Vorhaben: 1. Änderung Bebauungsplan Nr. 76
Güstrow Industriegebiet Verbindungschaussee
Bestandsplan-Auskunft-Nr.: Mal-213-2019

1. Änderung B-Plan Nr. 76 - Güstrow, Industriegebiet Verbindungschaussee
Ihr Zeichen: ---

1. Änderung des Bebauungsplans Nr. 76 - Industriegebiet Verbindungschaussee in Güstrow
- Ihr Zeichen 612603-76-1. Änd. mit Schreiben vom 08.02.2019 -
Unser Aktenzeichen: 99.99.99.000.00427.19
Vorgangsnummer: 2019.01349

1. Änderung des Bebauungsplans Nr. 76 – Industriegebiet Verbindungschaussee

Schutzabstände am Beispiel einer Freileitung mit einer Spannung von 110 000 Volt, mit und ohne Windeinfluss

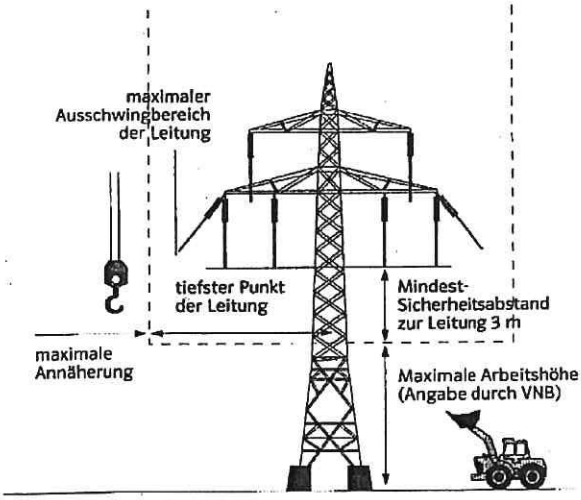
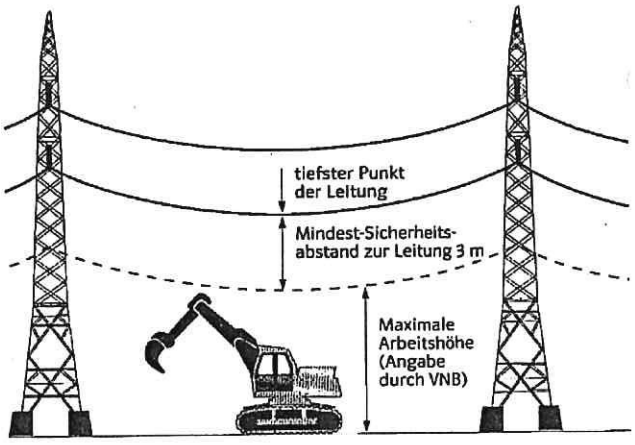
12. Die einzuhaltenden Abstände der Tätigkeiten mit Arbeitsgeräten sind bildlich dargestellt, für das Aufstellen von Leuchten gelten die gleichen Abstände.

Bei Annäherung an den Schutzbereich sind besondere Maßnahmen erforderlich:

- Das Ausschwingen von Lasten ist zu beachten!

Ort/Ortsteil: Güstrow
Strasse: Primerburg
Bemerkungen: Mal-213-2019 Übersicht

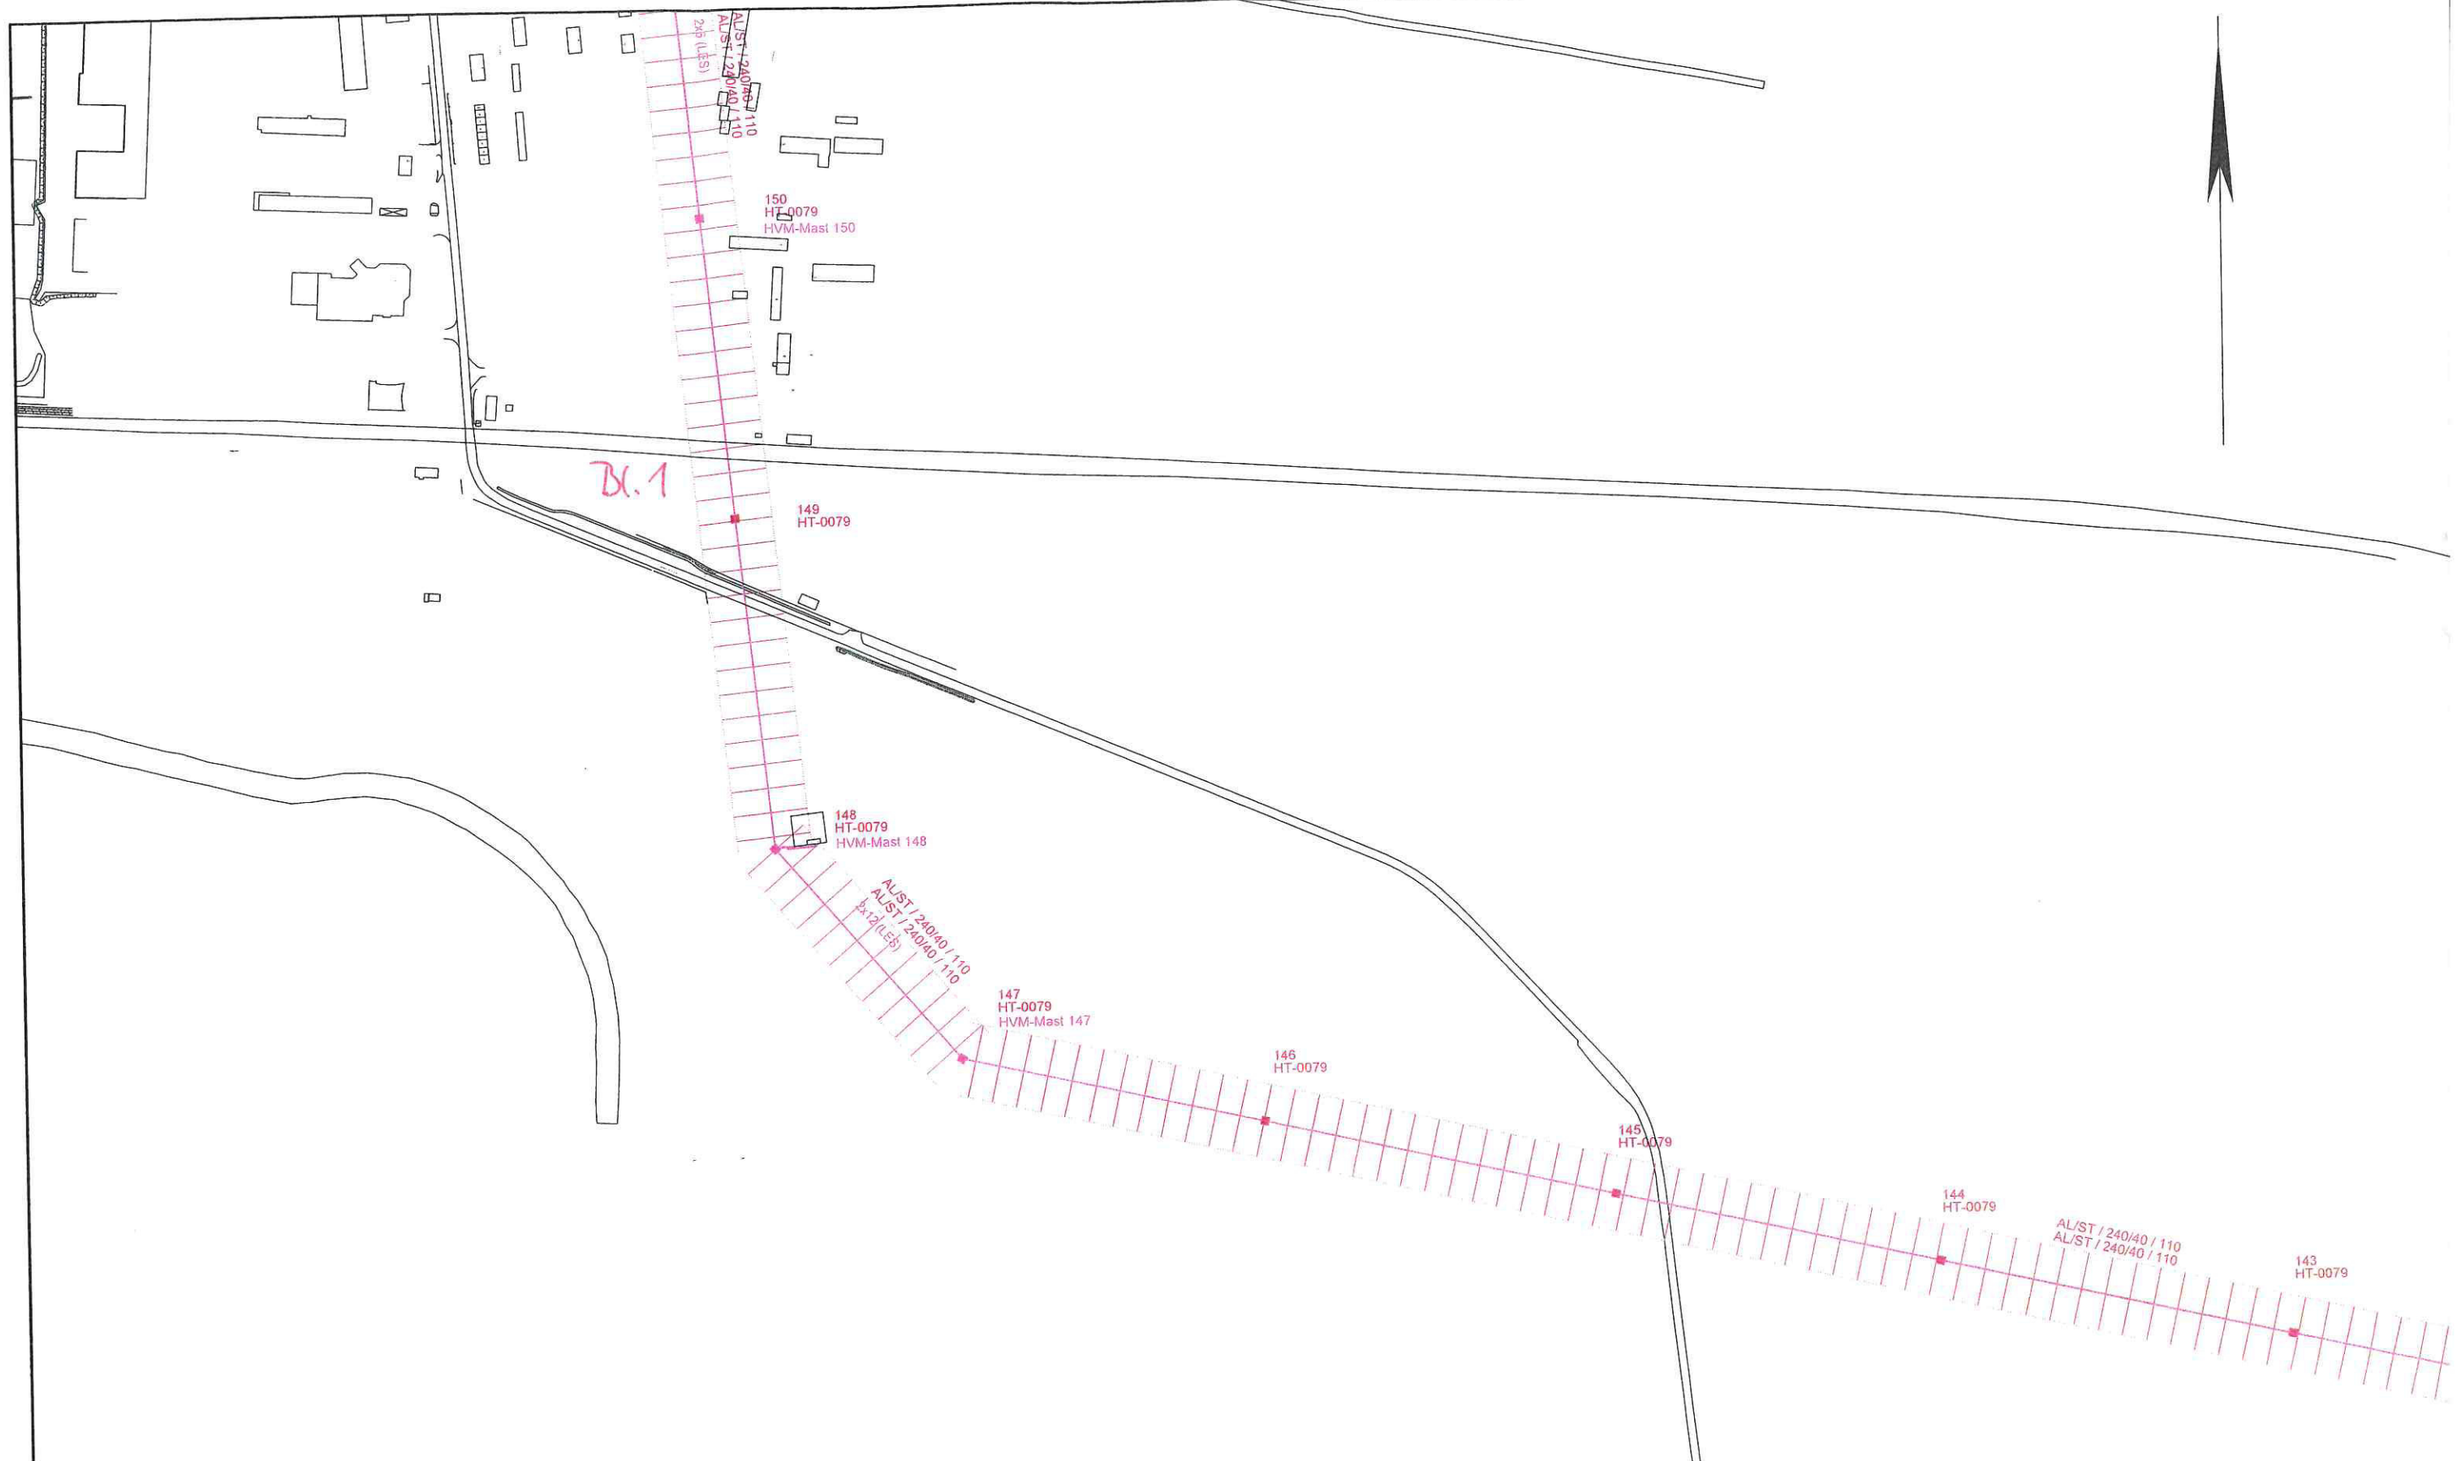
Im Schutzbereich der 110-kV-Freileitung, siehe farbliche Kennzeichnung auf dem als Anlage beigefügten Bestandsplanausschnitten, halten Sie bitte die Sicherheitsabstände entsprechend unserer „Hinweise zur Bebauung und Begrünung in der Nähe vorhandener/geplanter 110-kV-Freileitungen“ ein.

Der Schutzbereich ist im Grundsatz von einer Bebauung freizuhalten.

Erst bei projektkonkreter Betrachtung wird die Ausschwing- bzw. Durchhangskurve des Leiterseiles berücksichtigt und die größtmögliche zulässige Näherung von der E.DIS Netz GmbH für den jeweiligen Einzelfall ermittelt.
